RESOLUCIÓN No. 20-2-0238-RR

**POR MEDIO DE LA CUAL SE RESUELVE UN RECURSO
DE REPOSICIÓN**

| Objeto: | MODIFICACIÓN, AMPLIACIÓN Y REFORZAMIENTO ESTRUCTURAL DE VIVIENDA MULTIFAMILIAR DE 4 PISOS Y COMERCIO. SE CONVIERTE EN VIVIENDA BIFAMILIAR Y USO COMERCIAL C-1, C-5 DE 5 PISOS. LICENCIAS ANTERIORES: 220117/2010, 220006/2015, 220007/2015. |

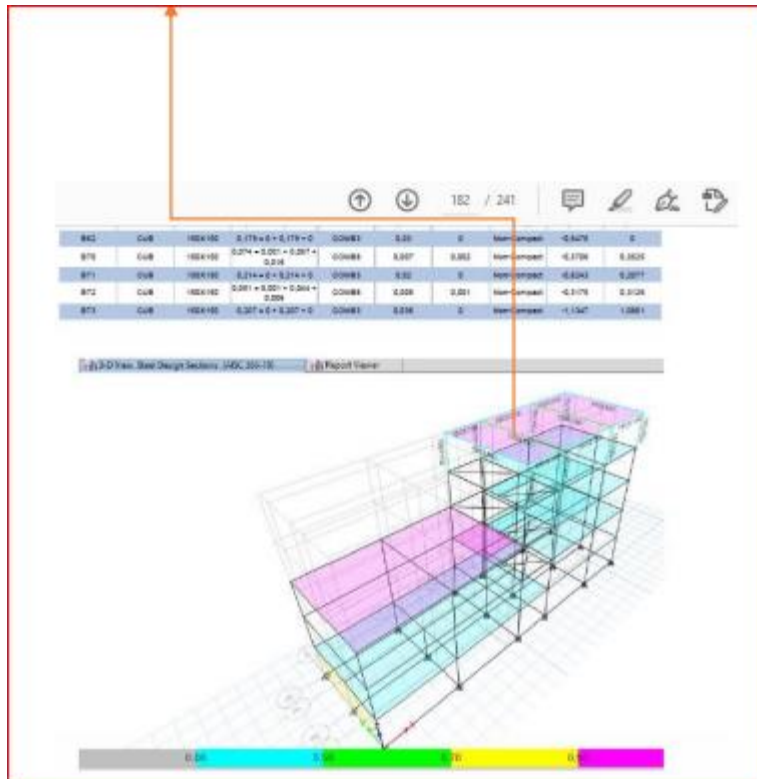
En el modelo de la estructura N+9.60 los elementos B59, B60, **B61**, B62. Tienen asignada la sección VIG30x30 en concreto reforzado, quedando apoyados en perfiles metálicos. Revisar y corregir modelo, memorias y planos según corresponda. No atendió, los reportes del programa de procesamiento automático se fueron actualizando. Elemento B61 a nivel de cubierta. Se presentaba una viga doble y fue corregida en las últimas memorias enviadas, la imagen de la pagina 182 muestra la viga 61 como metálica.

- En el modelo de la estructura N+9.60 los elementos B59, B60, **B61**, B62, tienen asignada la sección VIG30x30 en concreto reforzado, quedando apoyados en perfiles metálicos. Revisar y corregir modelo, memorias y planos según corresponda. **No atendido, los reportes del programa de procesamiento automático no fueron actualizados. Elemento B61 a nivel de cubierta.**

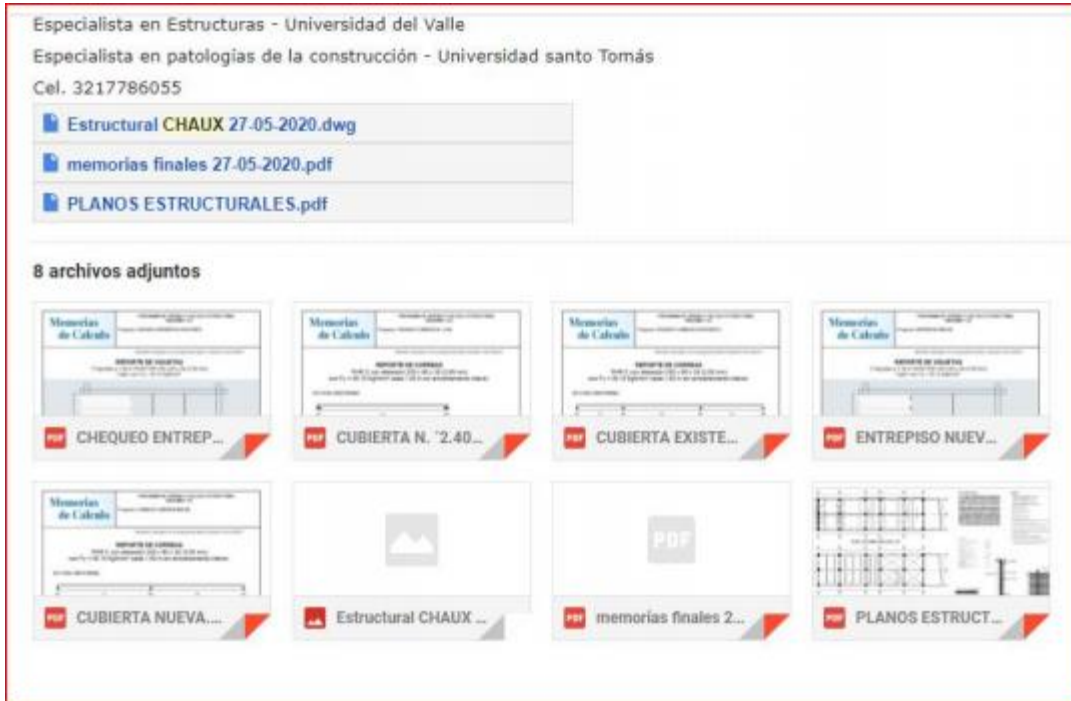
*Se deben presentar memorias de cálculo completas en un único archivo pdf. No se incluye diseño de entre piso ni diseño de correas metálicas
En el archivo radicado el 09-07-2020 se encontraba el diseño de entrepiso y cubierta (esos componentes no tuvieron observaciones*

*No se presenta estudio de suelos actualizados.
Como propietario del proyecto anexé en formato digital en diferentes oportunidades el estudio de suelos actualizados*

- Se deben presentar memorias de cálculo completas en un único archivo pdf. No se incluye diseño de entrepiso ni diseño de correas metálicas.
- No se presenta estudio de suelos actualizado.
